泊発電所 3 号炉
技術的能力審査基準及び設置許可基準規則
への適合状況について

技能1.0 / 第四十三条
(審査会合における指摘事項回答)

審査会合での指摘事項に対する回答

指摘事項 230525-01 (1 / 2)

図1 接続口の設置位置の変更

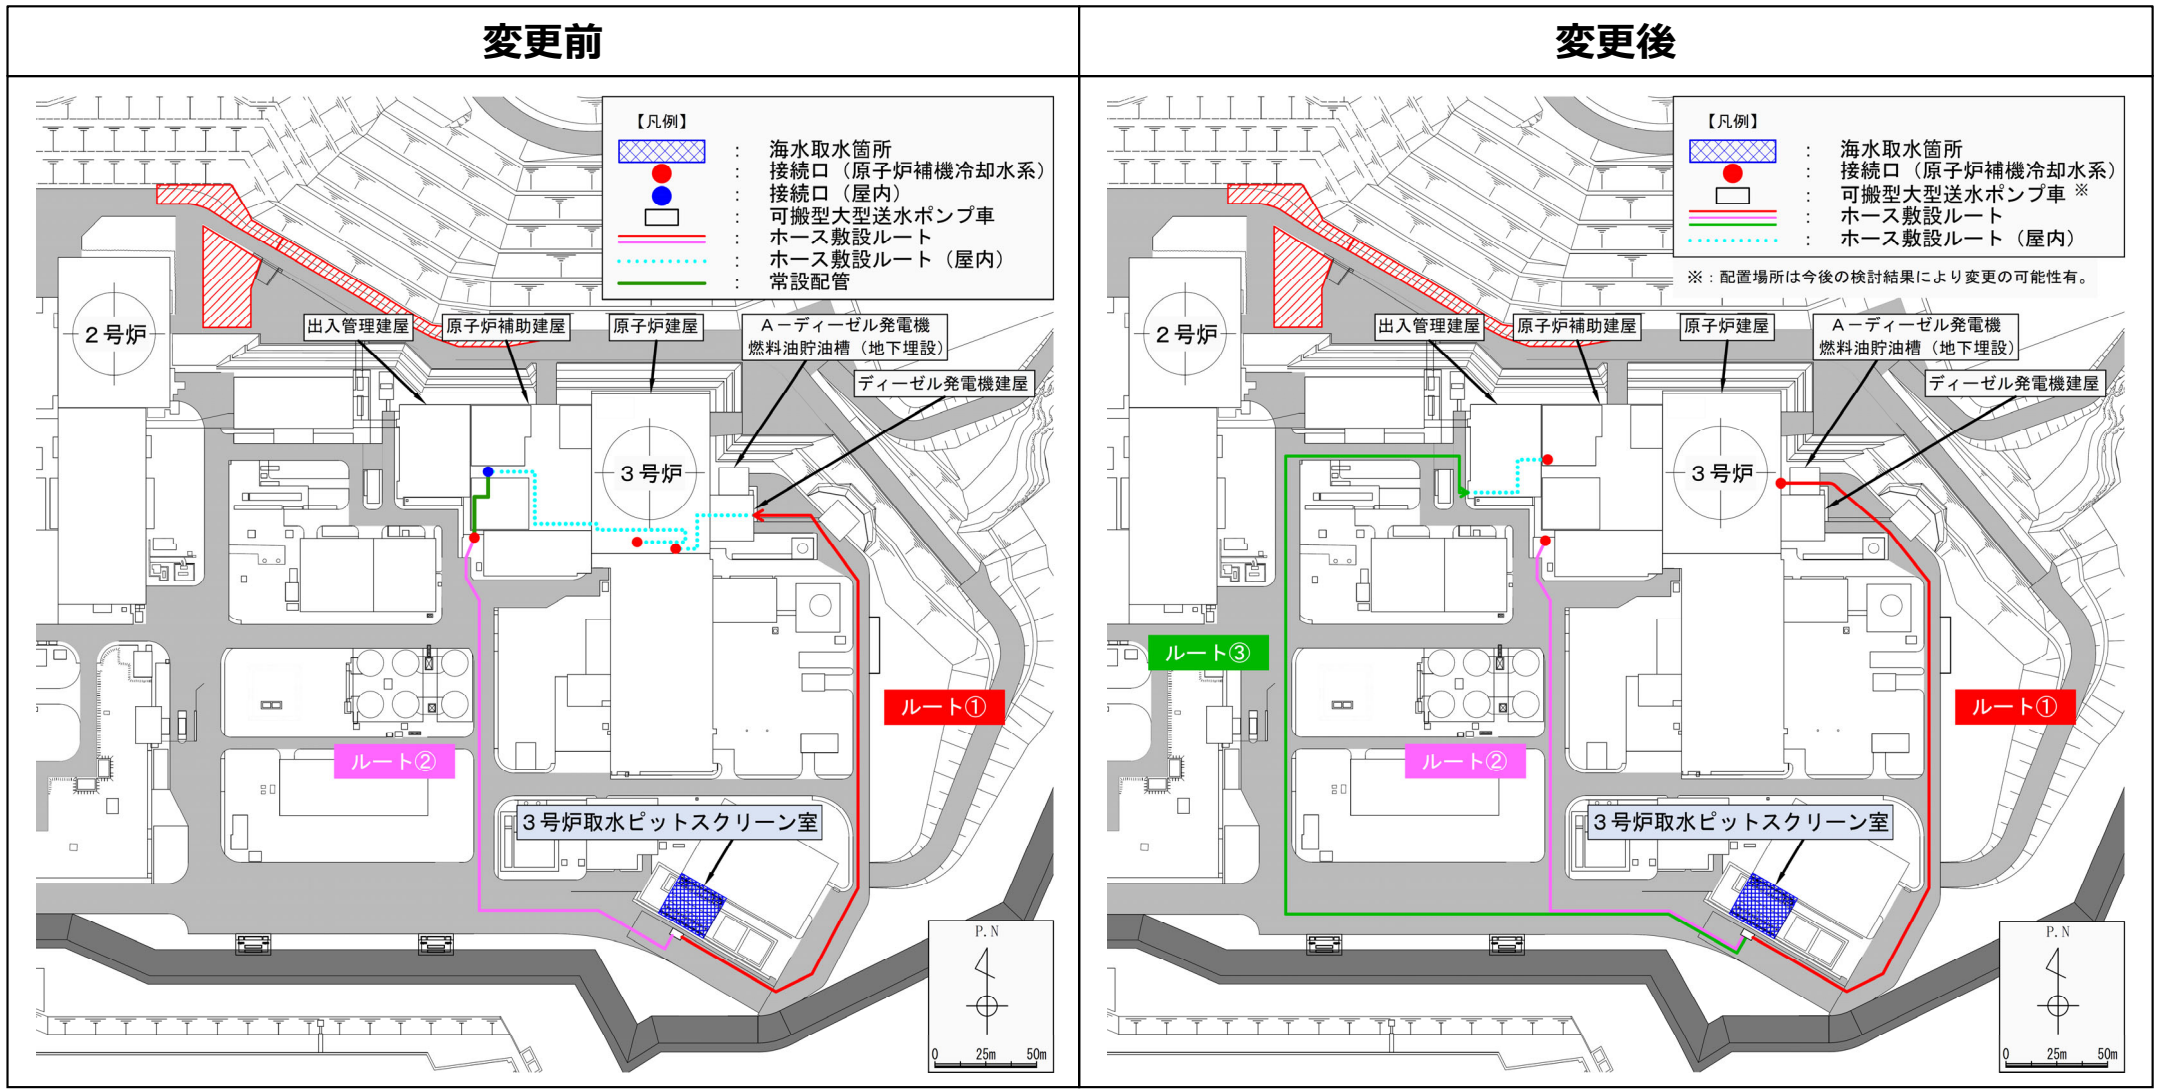
可搬型大型送水ポンプ車の接続口の設置位置及びホースの敷設ルートについて、A母管接続口とB母管接続口が原子炉建屋内の南側に設置されておりホースの敷設ルートも近接していることから、共通要因により同時に機能喪失しないためどのような設計上の配慮がなされているのか具体的に整理して説明すること。

- 可搬型大型送水ポンプ車による原子炉補機冷却水系への通水を行うために設置した常設設備との接続口は、原子炉建屋内の壁によって仕切られたAトレン及びBトレンの別区画に設置することで内部溢水や内部火災等の共通要因によって接続することができなくなることを防止する設計とし、また、ホース敷設ルートは、自然現象や人為事象等の影響を考慮して、離隔した異なる建屋面から外部からの衝撃による損傷の防止が図られた建屋内に可搬型ホースを敷設し、A母管接続口又はB母管接続口に接続できる設計としていた。
- 今回、指摘事項及び先行審査実績を踏まえ、常設設備との接続口及びホース敷設ルートは、互いに十分離隔した配置となるよう、原子炉建屋東面（ルート1）及び原子炉補助建屋南面（ルート2）に設置位置を変更する。（次頁図1参照）
- 故意による大型航空機の衝突に対しては、新たに原子炉補助建屋西側の建屋内に大型航空機衝突時専用の接続口を設置し、出入管理建屋を経由したホース敷設ルートを設定することで（ルート3）、原子炉建屋東面の接続口及びホース敷設ルート（ルート1）と原子炉建屋を挟んで東西の反対面となる位置に接続口及びホース敷設ルートを確保する設計に変更する。（次頁図1参照）

以上の方針変更により、当該接続口及びホース敷設ルートが共通要因により同時に機能喪失しない設計とする。
